SMĚRNICE KOMISE

ze dne 22. listopadu 1979,

kterou se přizpůsobuje technickému pokroku směrnice Rady 74/347/EHS o sbližování právních předpisů členských států týkajících se pole výhledu a stíračů čelních skel kolových zemědělských a lesnických traktorů

(79/1073/EHS)

Obrázek 2

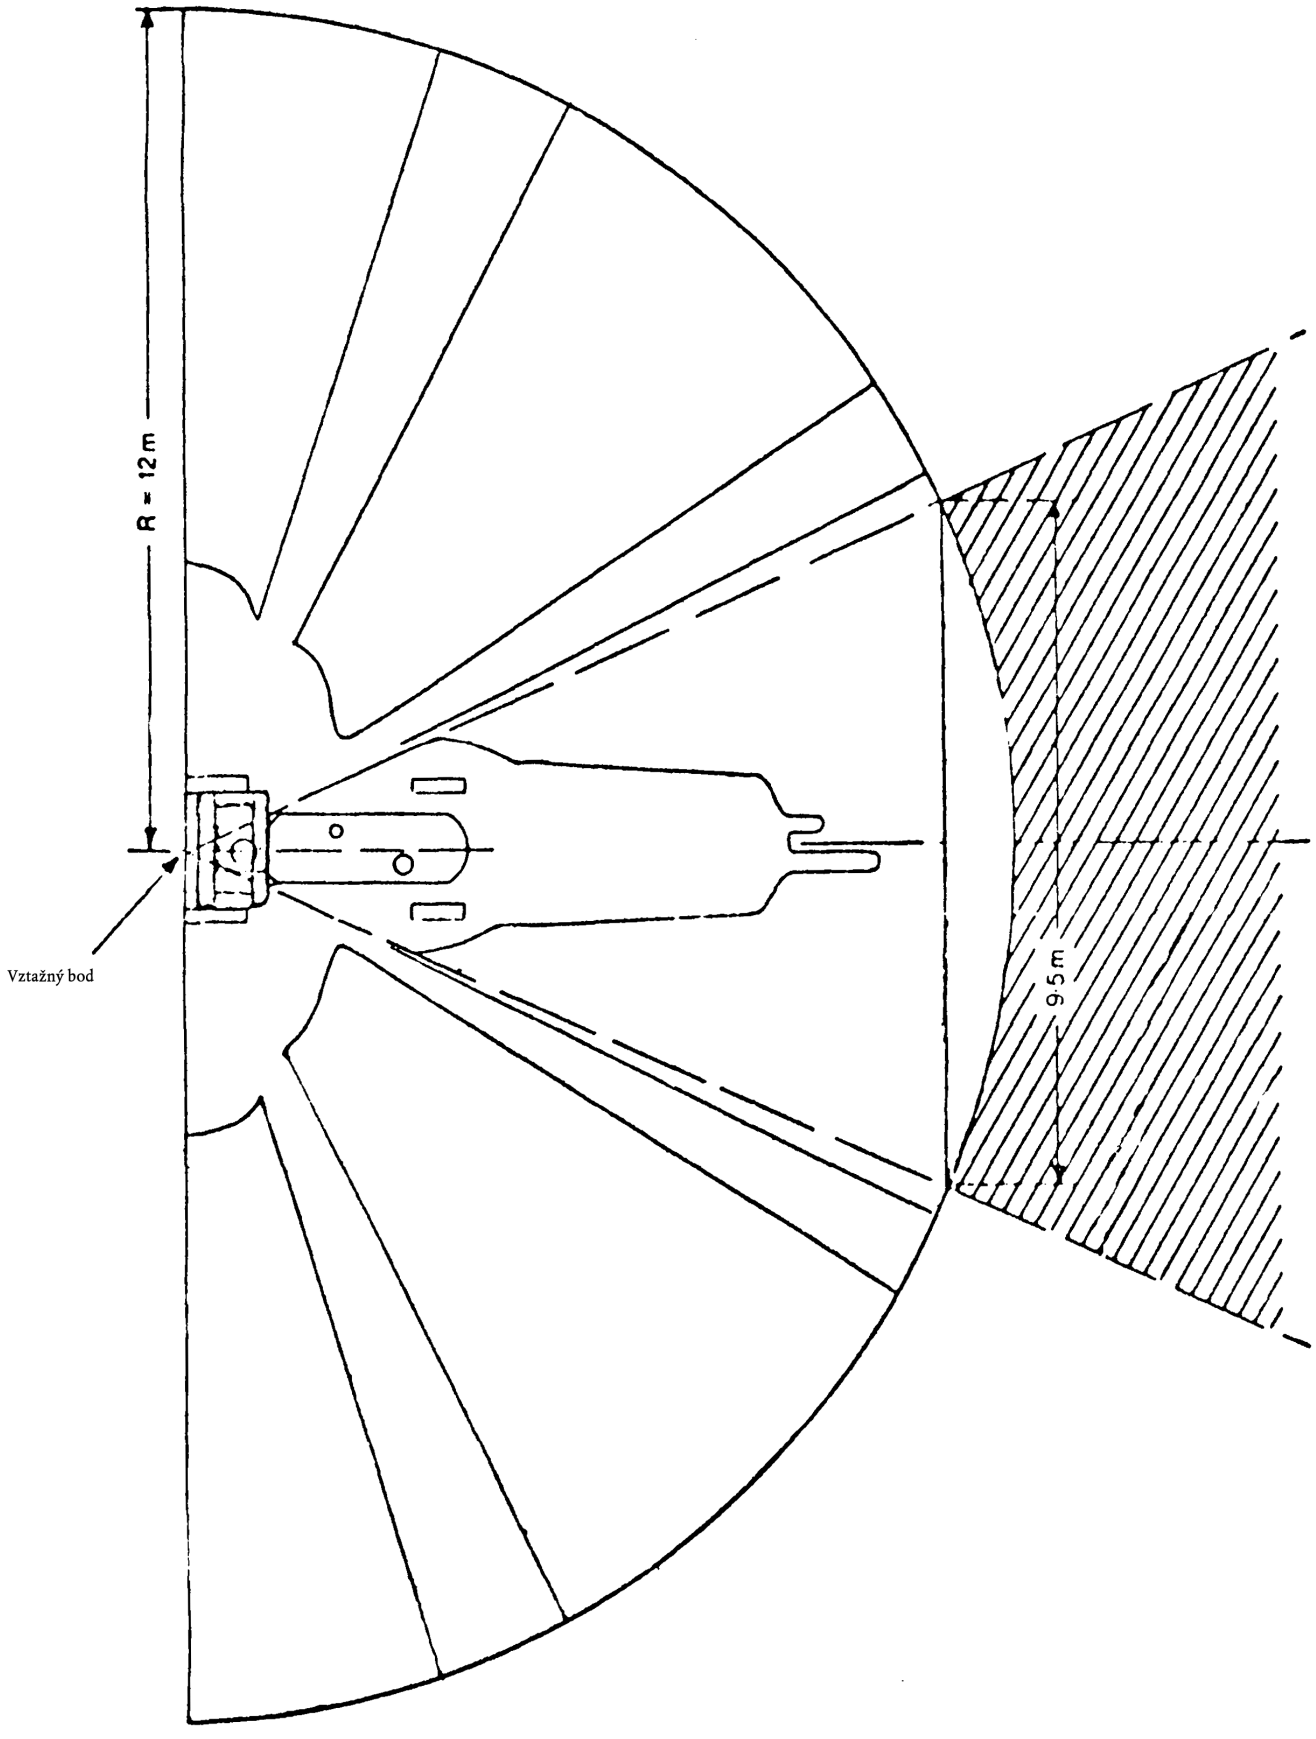
Výkres v obrázku 2 se nahrazuje tímto:

„Traktor se umístí na vodorovný povrch, jak ukazuje obrázek 2. Na vodorovnou podpěru se v úrovni vztažného bodu a souměrně vůči němu připevní dva bodové světelné zdroje, např. 2 × 150 W, 12 V, vzdálené od sebe 65 mm. Podpěra je uprostřed otočná kolem svislé osy procházející vztažným bodem. Pro měření zakrytí výhledu se podpěra nastaví tak, aby spojnice obou světelných zdrojů byla kolmá k přímce, která spojuje zakrývající konstrukční část se vztažným bodem.

Změří se obrysy překrytí stínů (nejhlubšího stínu), které při současném nebo střídavém rozsvícení světelných zdrojů vrhá zakrývající konstrukční část na půlkruh výhledu, v souladu s bodem 1.4 (obrázek 3)."
